東京電力ホールディングス株式会社福島第一原子力発電所の実施計画 変更認可申請（ALPS処理水の海洋放出時の運用等）の審査状況

令和5年2月20日
原子力規制庁

東京電力ホールディングス株式会社福島第一原子力発電所の実施計画 変更認可申請（ALPS処理水の海洋放出時の運用等）の審査状況

図. 放出開始後の海洋放出設備の運転・保守管理に関する体制図

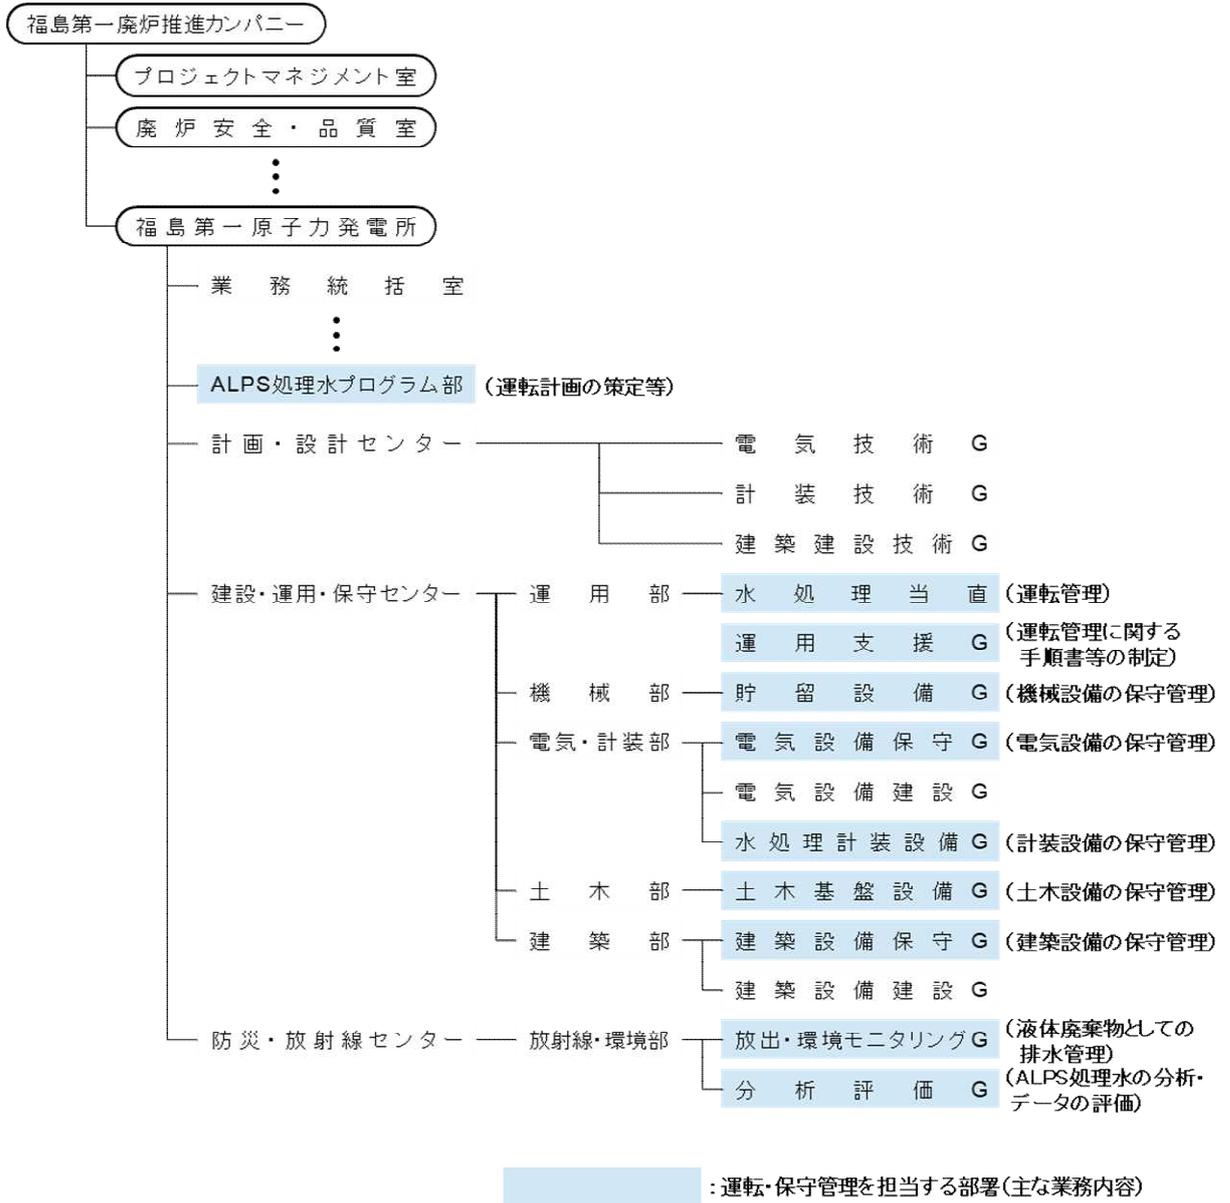
- ・ ALPS 処理水の海洋放出に係る組織が適切に整備されるとともに、各組織の役割や権限が明確になっていること等を確認した。

表. 核種選定フローの比較

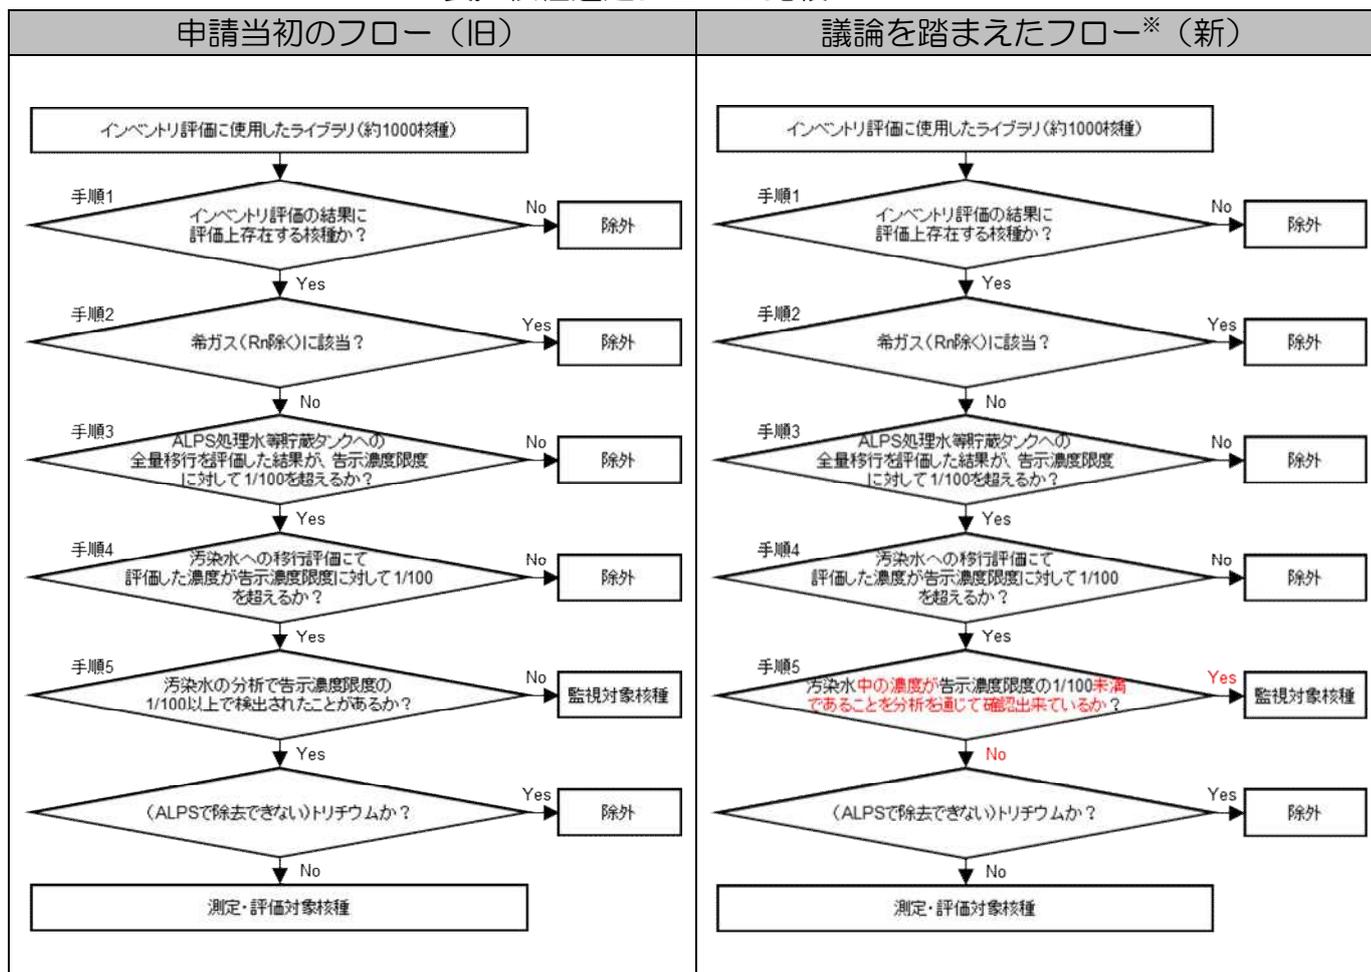
- ・核種選定フローの手順1～4について、各手順で除外される核種の放射線影響の程度を把握するなど適切に設定されていることを確認した。
- ・核種選定フローの手順5について、原子力規制庁からの指摘を踏まえ、過去の汚染水分析では検出されていないものであっても、その検出下限値が告示濃度限度の1/100以上である核種は測定・評価対象核種に含める手順に見直したことを確認した。
